TOTO			単位 mm	名称
製図 松山	検図 今川 藤原 池田	日付 02-04-26	尺度 1 : 5	洗浄脱臭暖房便座
備考				品番 TCF580MV1
				図番 TCF580MV1_A1020
A3				ページNo. 1-1 (改)

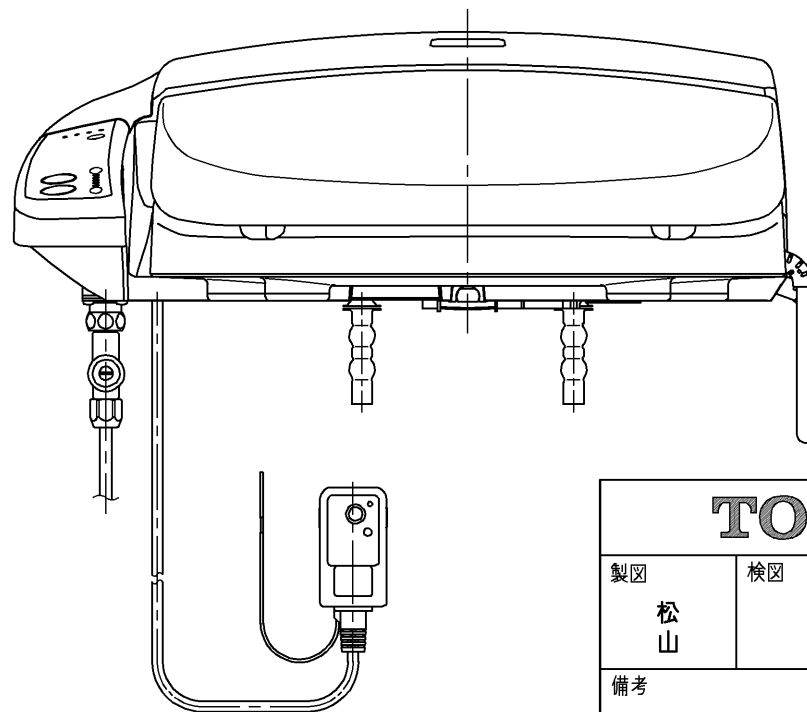
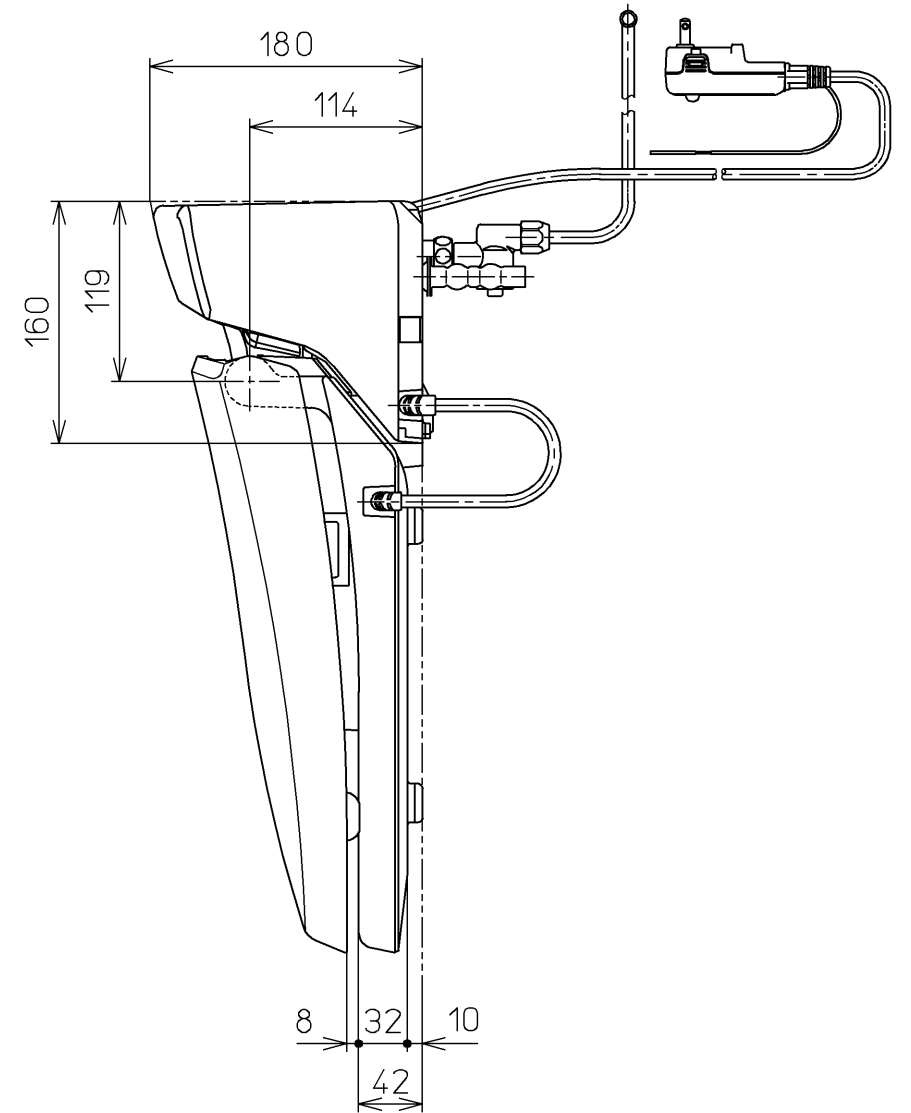
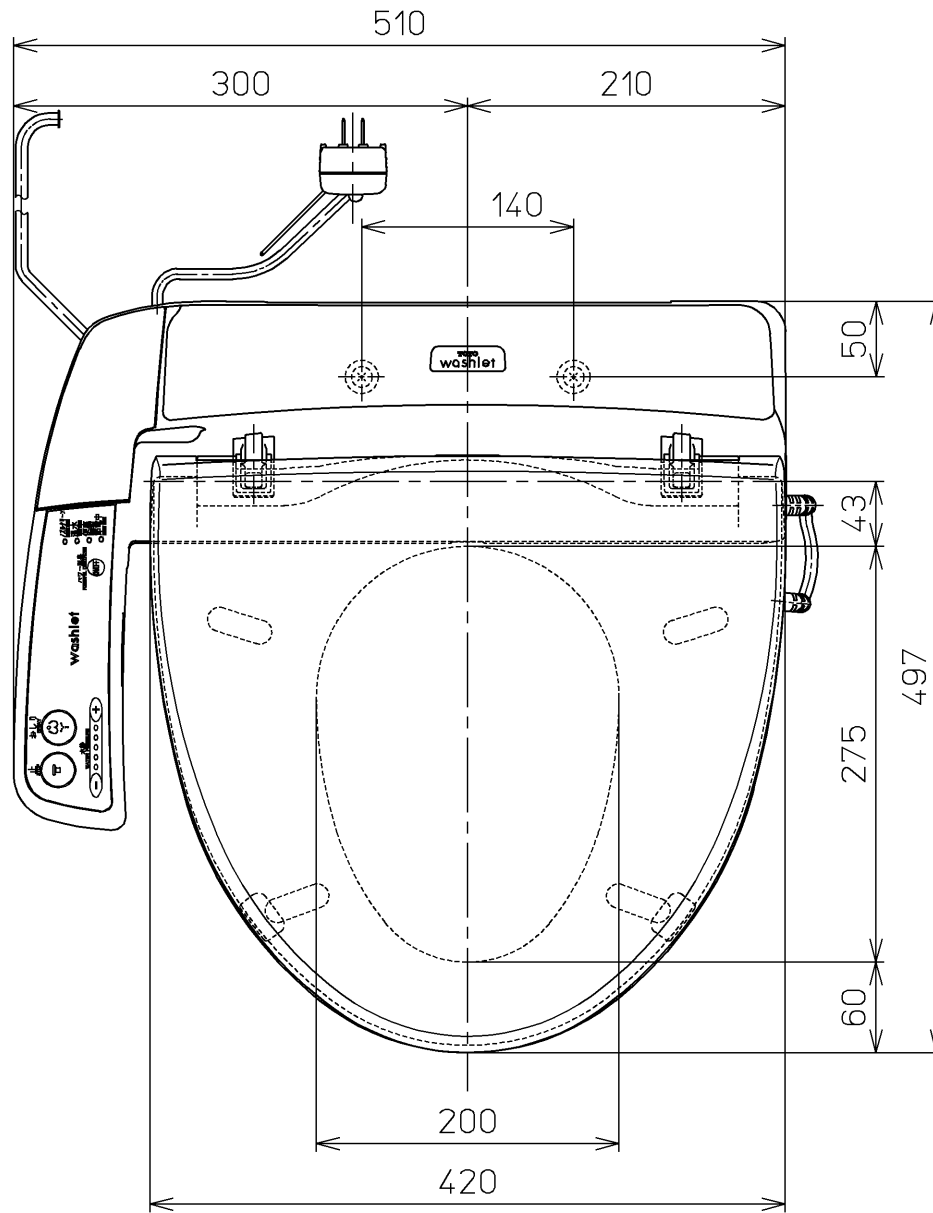
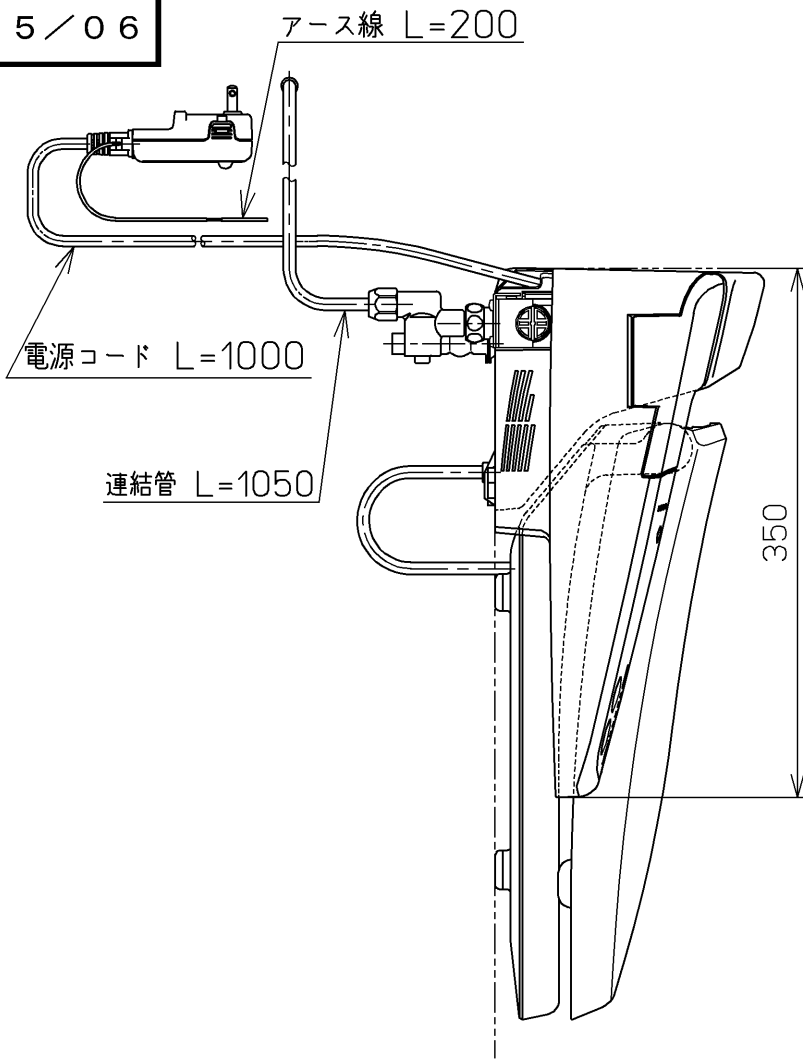
1. 給水口をフレキシブルホース仕様から連結管仕様に変更
2. 分岐金具を削除したもの
